Subject : RE: Plaatje conclusies

Onderwerp: Plaatje conclusies

Principeschets bromideverontreiniging (< 10 mg/l achtergrondwaarde)

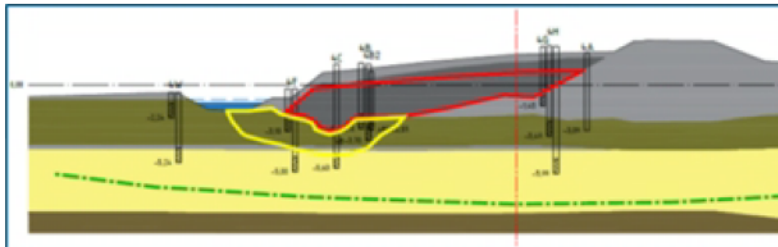
Welke stof en moet dit niet in mg/kg ? emissie wordt op deze wijze uitgedrukt niet in mg/l

Neem je dit ook nog op in je eindrapport bij conclusies, om situatie helder te maken.

Ter vervanging van het plaatje bij de conclusies.
